**Deposito Sigemi Arquata Scrivia, via Gramsci**

**Piano di Caratterizzazione Area Serbatoio TK94 (Evento marzo 2024)**

**RELAZIONE DI CONTRIBUTO TECNICO-SCIENTIFICO**

**G07\_2024\_01497\_002**

Figura 1 \_ Ubicazioni delle indagini proposte\_ Fonte WSP Italia S.r.l.

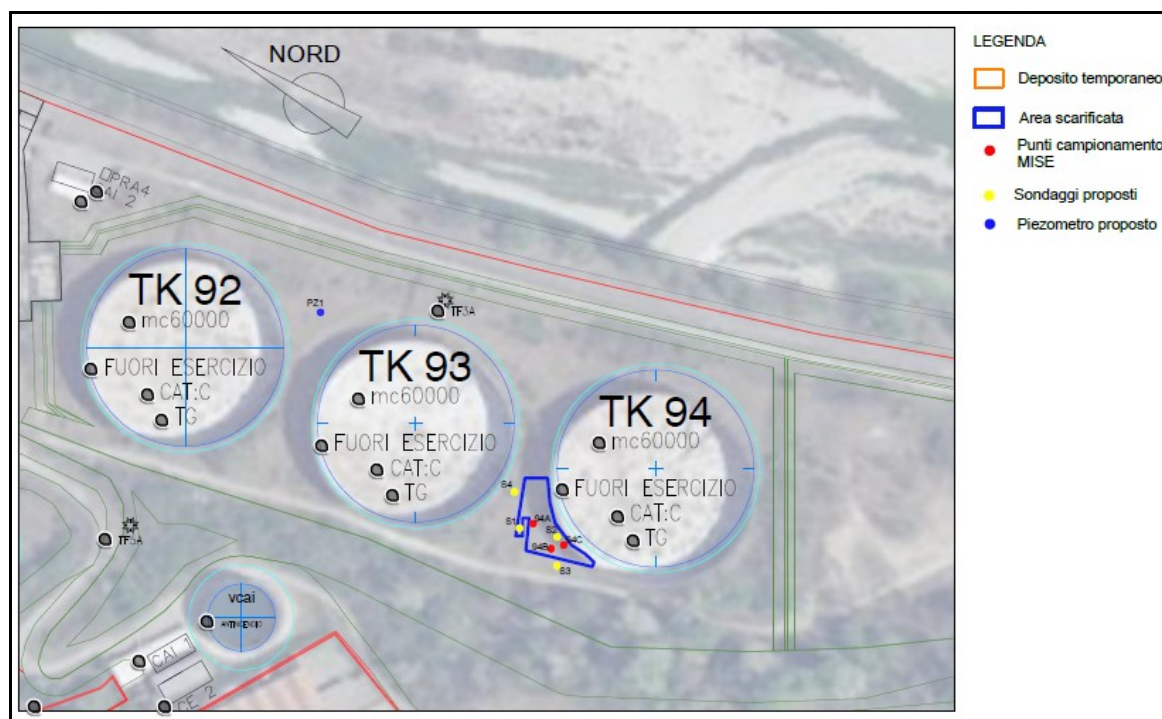
Si prende atto delle indagini di caratterizzazione proposte e si chiede di ubicare almeno un sondaggio vicino al campione 94B (tra 94A e 94B). Nel caso la falda dovesse risultare contaminata, si dovrà prevedere la realizzazione di ulteriori piezometri che permettano di definire lo stato di qualità della falda e la direzione di deflusso locale.
